**AVIS RELATIF À LA PROTECTION
CONTRE LES EVENTUELS EFFETS NOCIFS ET NUISANCES
PROVOQUÉS PAR LES RAYONNEMENTS NON IONISANTS
GÉNÉRÉS PAR DES ANTENNES ÉMETTRICES STATIONNAIRES**

Commune : MARCHE-EN-FAMENNE - Exploitant : PROXIMUS

Référence exploitant : 84MFP_01

Rapport n° 442 / 2025

Figure 1 : Vue en plan des lieux de séjour et des points de contrôle

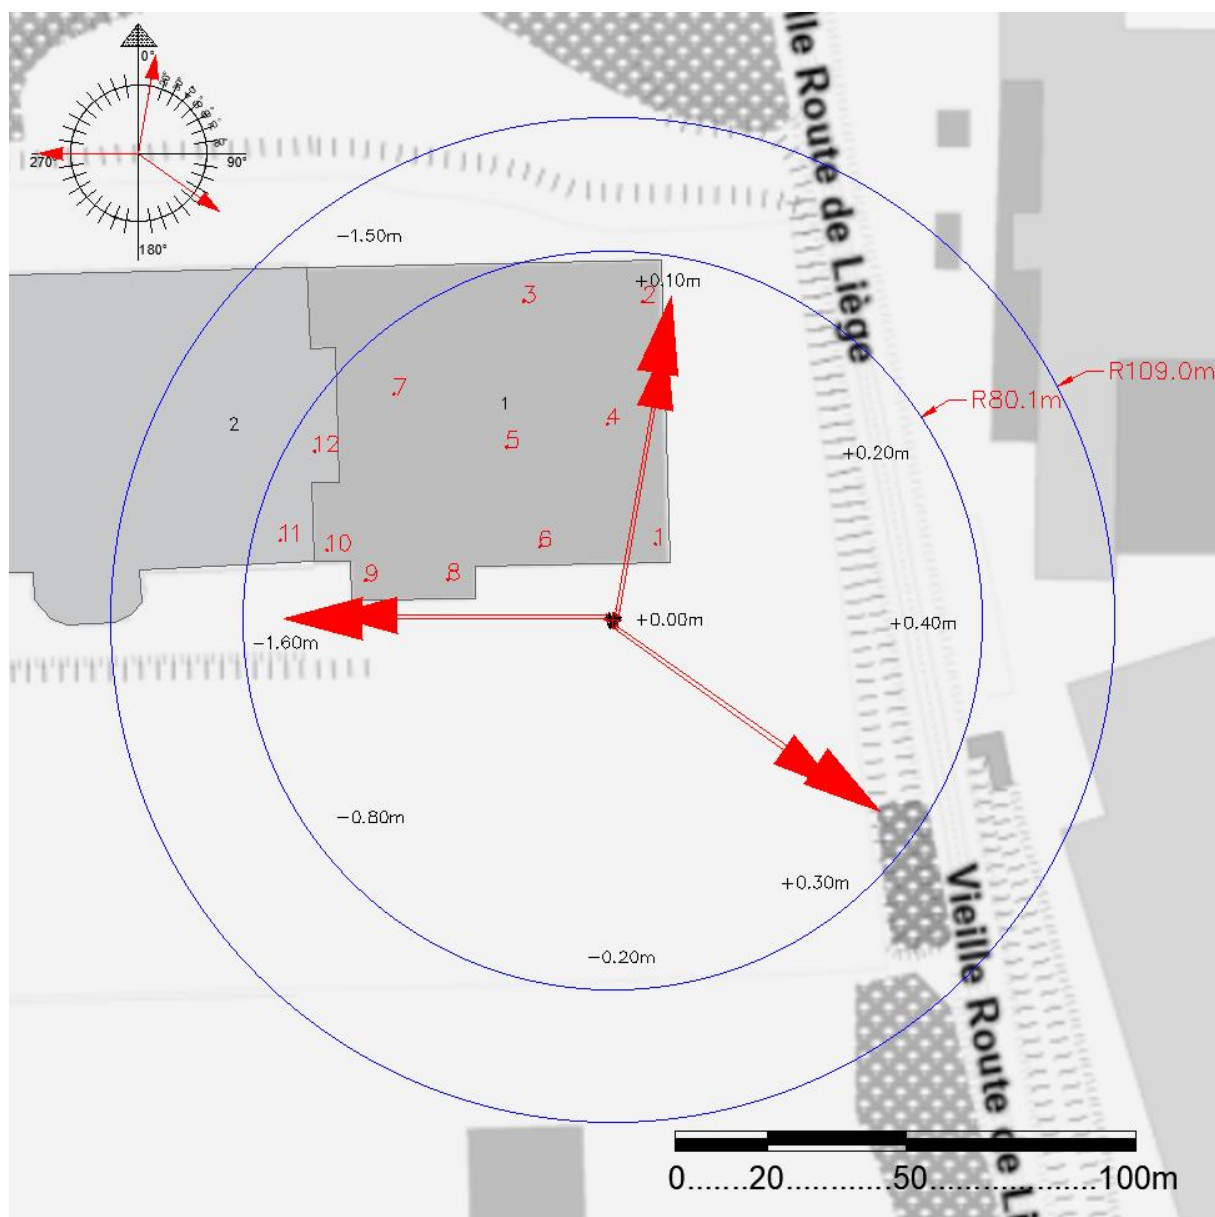
N° point de contrôle	LS	Atténuation (dB)	Indice d'exposition relatif à la limite par installation IE_i
11	2	3,0	0,317
12	2	3,0	0,245
2	1	3,0	0,244
3	1	3,0	0,236
10	1	3,0	0,146
7	1	3,0	0,142
4	1	3,0	0,089
9	1	3,0	0,082
8	1	3,0	0,076
5	1	3,0	0,061
1	1	3,0	0,060
6	1	3,0	0,036

En ce qui concerne les antennes de l'installation mentionnées dans le tableau 1, la distance maximale à laquelle la limite pourrait être atteinte, à l'extérieur, est égale à 104,1 m. S'il n'y a pas de LS à une distance inférieure, les antennes respectent forcément la limite d'immission.

Dans le cas des LS situés à l'intérieur des bâtiments, une atténuation d'obstacle est prise en compte et il en résulte que la distance maximale à laquelle la limite pourrait être atteinte se réduit à 73,7 m.

Figure 2 : Vue en plan des installations d'antennes dans un rayon de 300 mètres autour de l'installation faisant l'objet de la demande d'avis

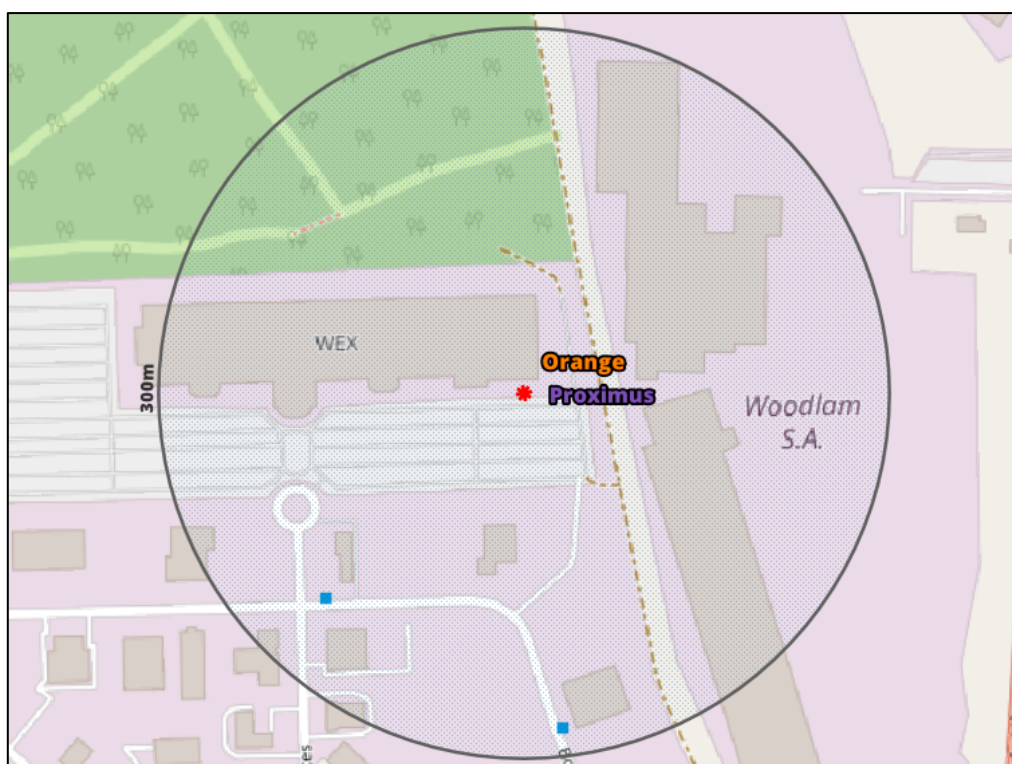
Compte tenu des considérations ci-dessus, il apparaît que l'intensité du rayonnement électromagnétique généré, dans les lieux de séjour situés dans un rayon de 300 mètres autour de l'installation référencée dans le paragraphe 2, par l'ensemble des antennes émettrices stationnaires de l'ensemble des exploitants du même site d'antennes émettrices stationnaires respecte la limite fixée à l'article 4, § 2 du décret.
